(仮称) 神戸市北区東岡場地区プロジェクトに係る
判定願添付資料の追加説明資料

令和元年12月

第187回神戸市環境影響評価審査会意見に対する補足、追加回答書

図2 現位置で幅4.0mに拡幅し整備した場合の検討図(平面図、断面図)

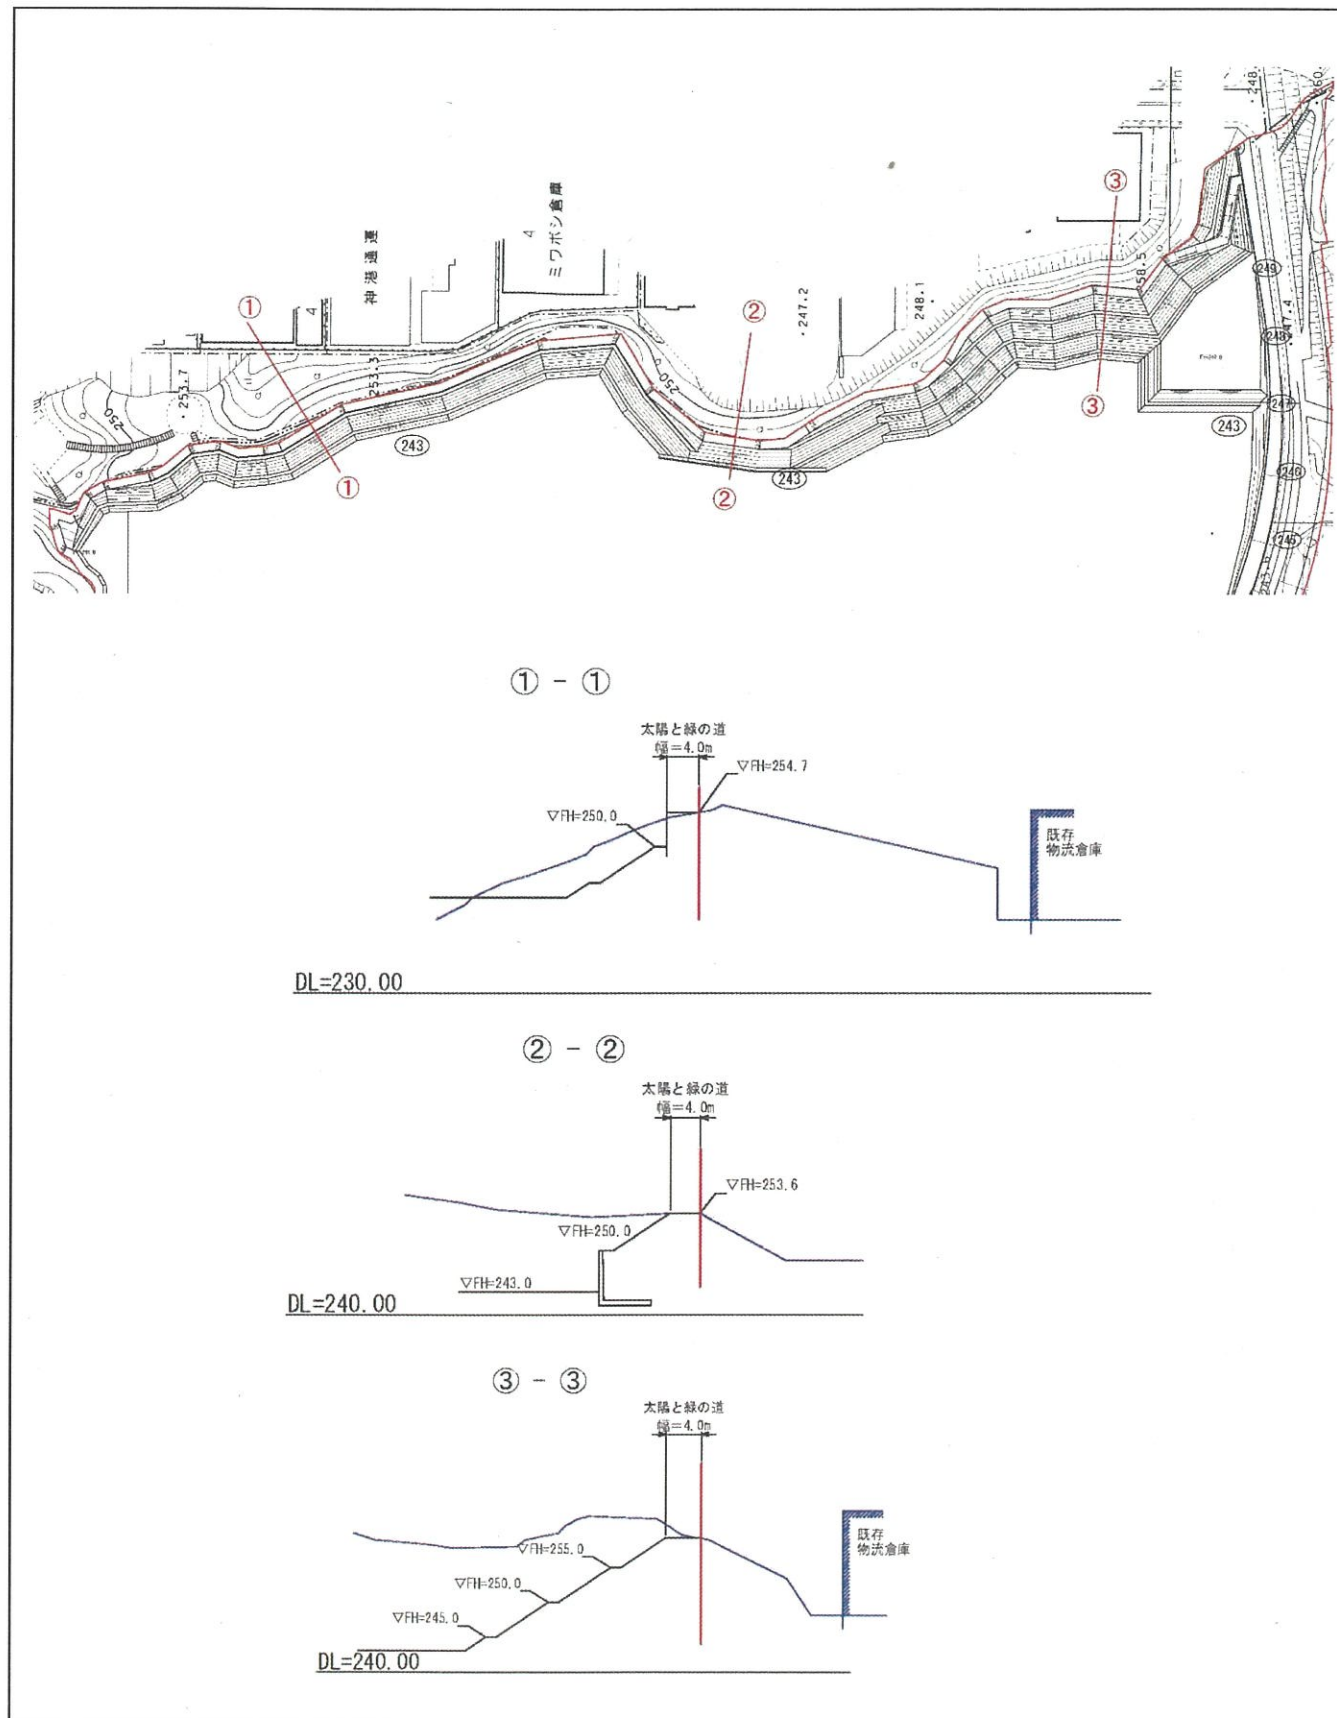
これに対し、道路部局から現状の太陽と緑の道の道路幅が4.0m以下のところもあることから、「道路部局としては市への帰属を受け入れられない、つまり公道とすることはできない。」との考えが示されました。また、指定部局からは、現在の状況すなわち「民有地のまま神戸市が道路指定した上で管理する」ことは、例外的な状況であり、公道ではなく民有地のまま現位置で存続させるのであれば、事業者の自主管理にする必要があるとの回答がありました。

これに対し、道路部局は、道路幅を4.0mと整備することで、市への帰属は可能であるとの回答でしたが、図2で示した太陽と緑の道は、協議において、「両側が事業開発地(西側が本事業地、東側が阪神流通センター)の法面であり、尾根筋を歩くような危険な道となるのではないか」との意見がなされました。このため、事業者として利用者の安全確保等について総合的に判断した結果、この案は不適当であるとの結論に至りました。

そこで、新たに太陽と緑の道を付替えることを道路部局及び指定部局に打診したところ、「現位置にこだわらず付替えることについて特段異論はない。」との意見をいただきました。

道路部局との協議において、「太陽と緑の道の起終点を、本事業で整備を予定している都市計画道路有野藤原線、開発道路(開発終了後市に帰属)及び現状の里道を利用するルートに付替えるのであれば、帰属を受け入れる、すなわち市の公道とすることができる。」旨の回答を得るに至りました。

一方、指定部局に太陽と緑の道の付替えルートとして図3を示し、道路部局との擦り合わせた結果を示し協議したところ、「本事業において新たに整備する歩道が公道になるのであれば公道になった時点において太陽と緑の道として指定する。」との回答が得られました。

図4 10km圏内車両運行分配図

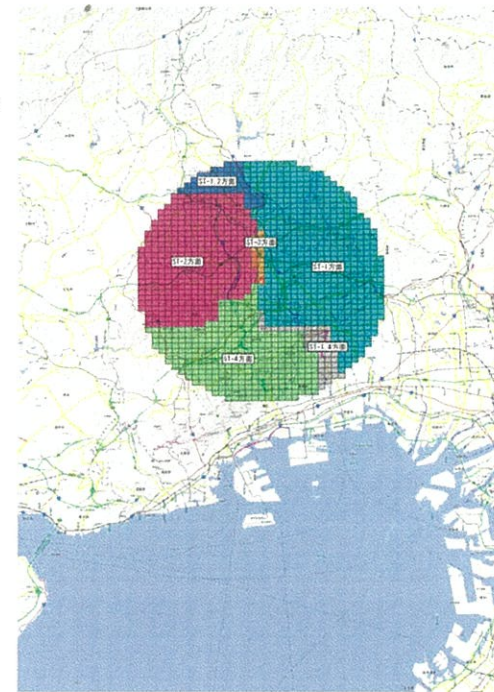
前回の審査会におきまして、「本施設から10km圏内の事業所数を交通量予測のベースとした理由が不明瞭であり、交通量予測では、神戸市内方面(ST-4方向)に向かう車両台数が過小評価となっている可能性が否定できない。」とのご指摘がありました。これについて、参考までに範囲を20km圏（東は尼崎市、西は神戸市須磨区の市街地範囲を含む）まで広げた事業所数でも同様に交通量配分し騒音予測を行いました。

10km圏内と20km圏内の事業所数における方向別の台数には差は出ますが、騒音の予測結果において、施設関係車両の走行による騒音の影響は、現況において環境基準を超過しているST-1の昼間及び夜間、ST-3の夜間以外は、昼間、夜間とも環境基準を下回ると予測され、ST-3については現況非悪化であると考えられます。

また、10km圏内の場合と20km圏内の場合の騒音レベルの予測結果の比較では、ST-4において昼間、夜間とも1dB増加しますが、その他の地点につきましても、騒音レベルは同じか下がるものと考えられます。

これらの結果から、配送を行う範囲を10km圏内と20km圏内とした場合であっても騒音予測レベルに大きな差はみられず、10km圏内での事業所割合における交通配分は想定される車両走行の状況を満たすものと考えています。

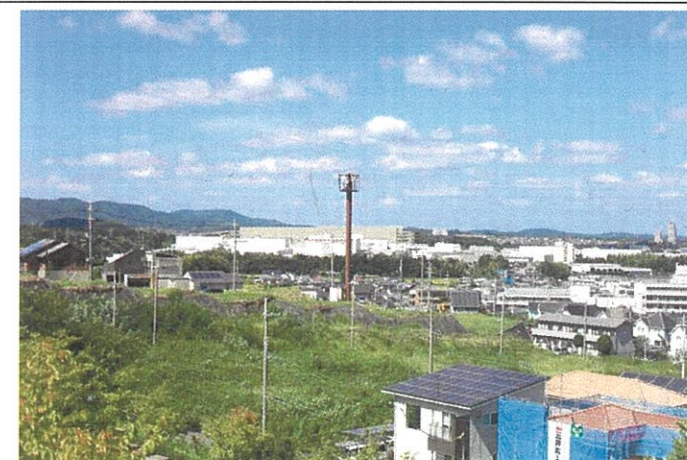
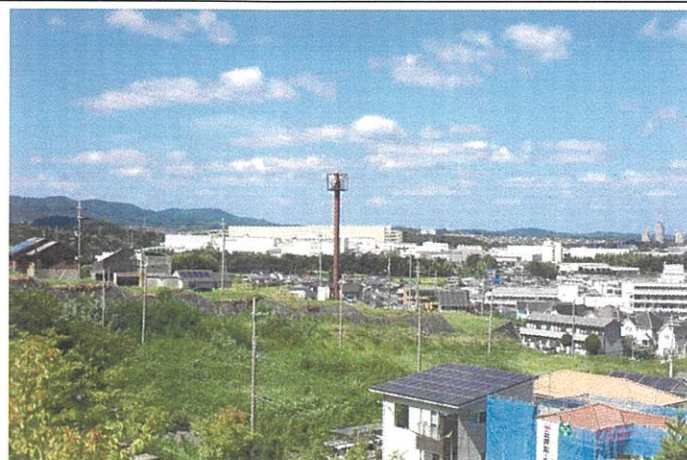
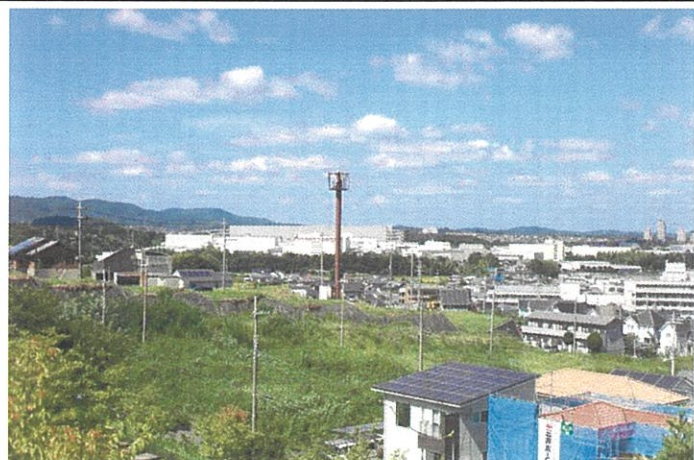
項目	審査会意見	補足、追加回答	該当頁
景観	<p>図 10.2.1(15)では、曇り空のような状態のため、非常にフィットしているように見えるのですが、恐らく青空であればくっきりしてしまうと思う。</p> <p>景観に対する影響を極力小さくしようと努力されているのですが、これだけの規模の建物をつくる場合では、どうしても限界があるという印象がある。</p>	<p>はじめに、建物の基調色について、大規模建築物でよく用いられているグレー系淡色、クリーム系淡色及びブラウン系淡色の3色に絞り検討を行いました。その結果、建物の重量感を最も感じにくいグレー系淡色としました。</p> <p>次に、複数色を用いた圧迫感の緩和を検討しました。千葉県流山市にある大規模物流施設の事例を参考に、本事業においてA案、B案、C案の3案で検討しました。その結果、建物の壁面の色合いを1/3づつ分節化することにより近距離からの視点において威圧感A案、B案より軽減しており、植栽や緑化壁面を施工した際には最も調和するものと考えます。</p> <p>背景となる空の色との調和も重要ですが、全ての空の色に合わせるのは困難であることから、落ち着いた状況のひとつとして曇り空を背景として、追加説明資料P3~4に示すように色々な配色等を比較検討の上、C案としました。</p>	追加説明資料P4

比較検討した結果、建物の外壁は高明度・低彩度を基本に、どのような空色にも対応できる一般的に嗜好性が高いものとし、高い壁が建つことで生まれる圧迫感が軽減でき背景に溶け込むようなグレー系淡色としました。
